# サブドレンNo.45,212 詰まり抑制対策について

2023/8/8 東京電力ホールディングス株式会社

# 1. 背景・工事目的

## 2. 工事概要

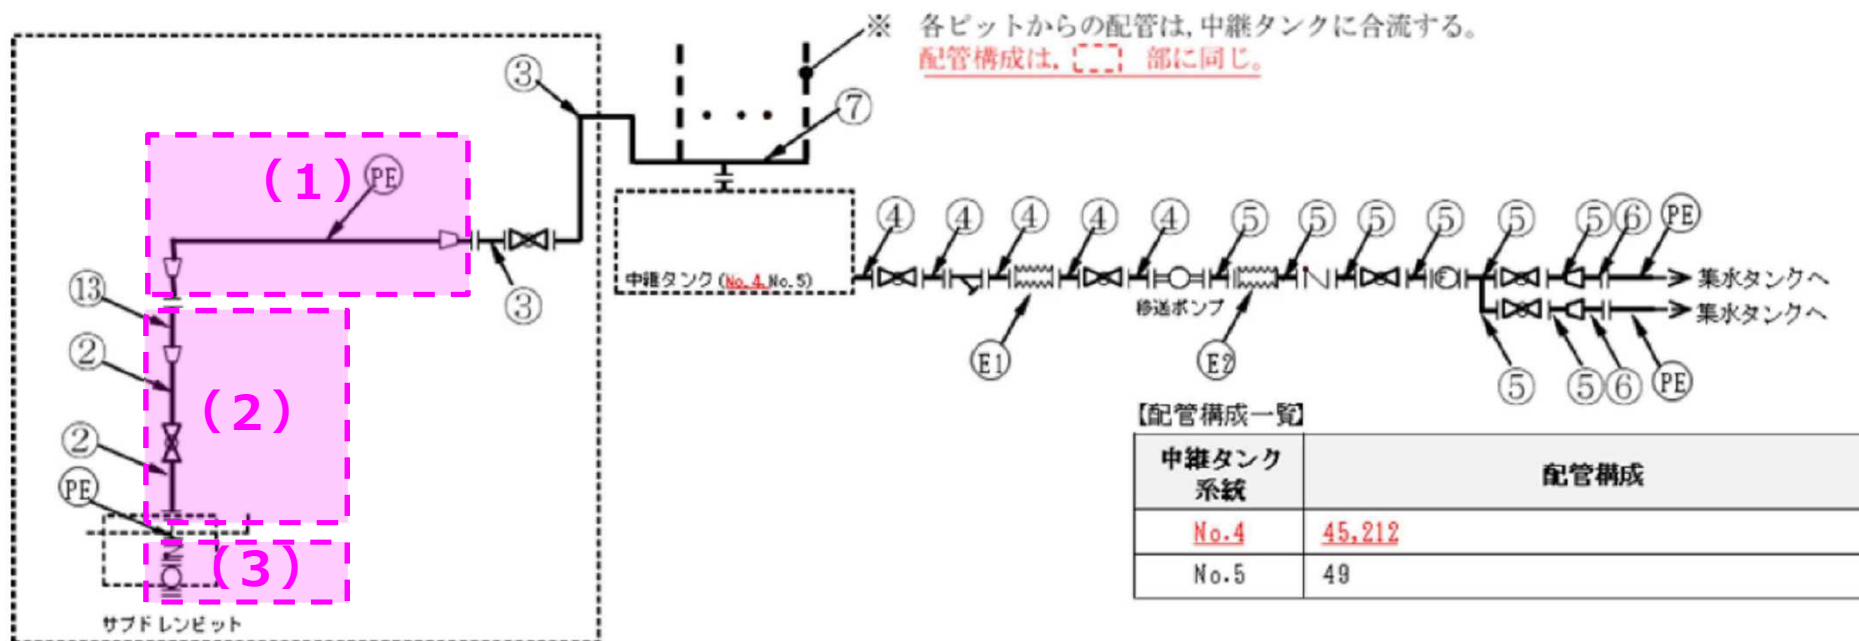
- (1) PE管大口徑化 : 揚水配管40A相当⇒80A相当 (ピット～中継タンク)
- (2) ユニット配管簡略化 : 配管構成見直しによる曲がり数削減
- (3) 揚水ポンプ取替 : 清水型ポンプ (既設) ⇒泥水型ポンプへ取替 (揚水配管共)

### 3. 新設配管ルート概略図

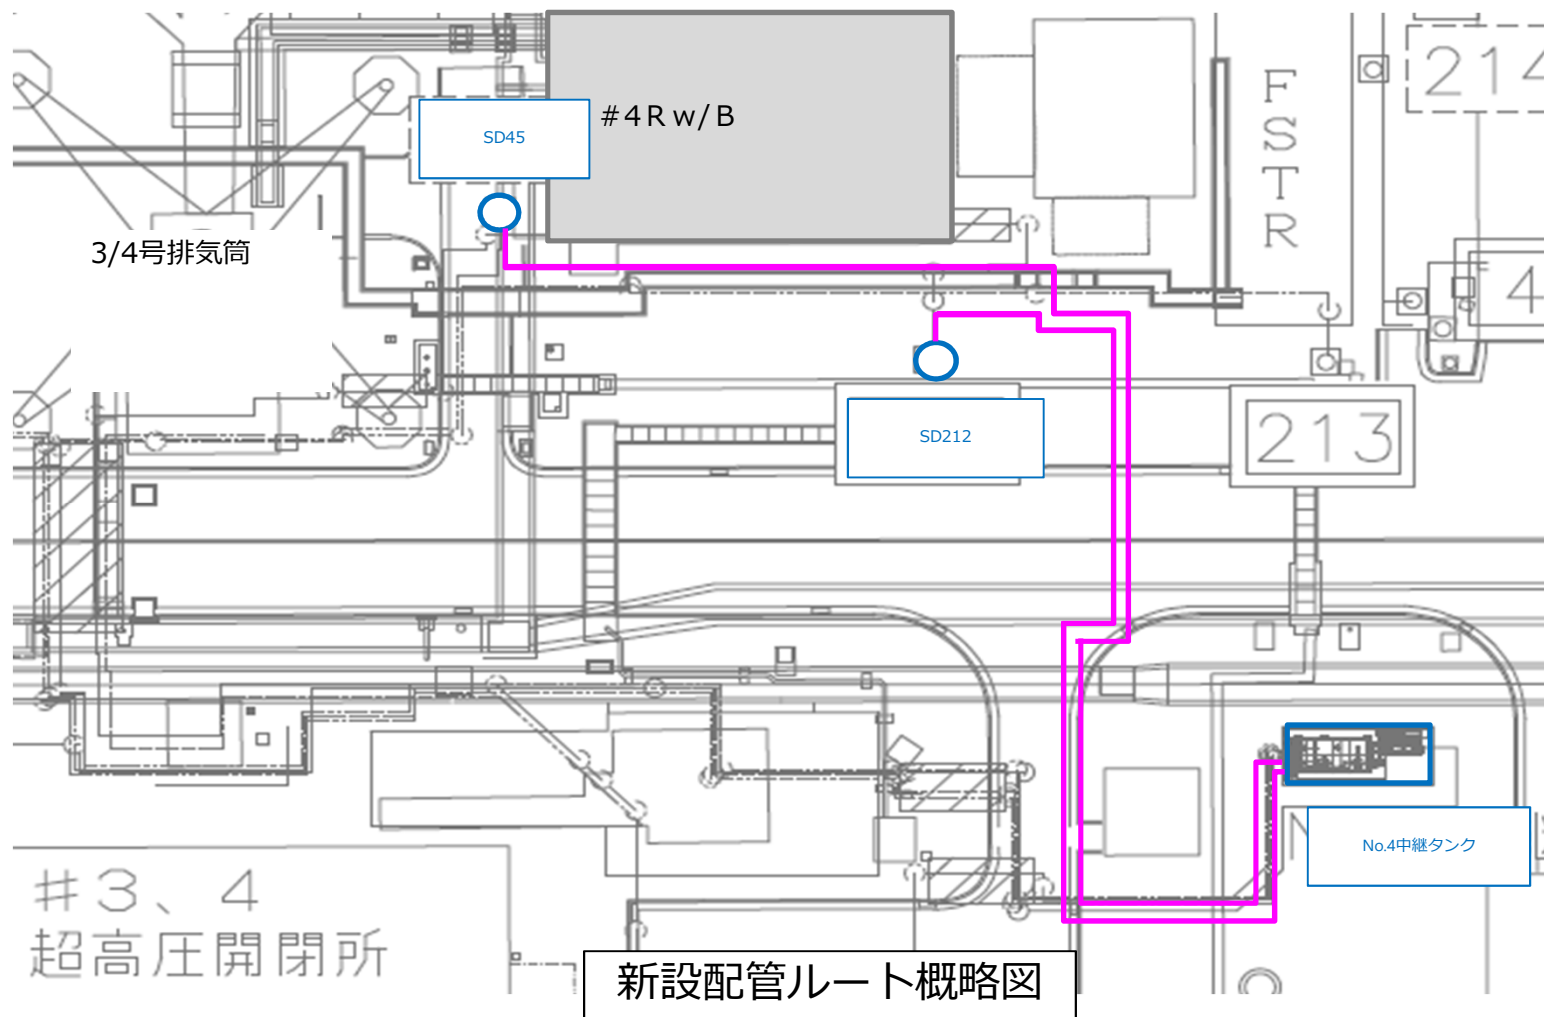
サブドレンピットNo.45, 212は, それぞれ単独ピットのため既設管との取合い箇所なし
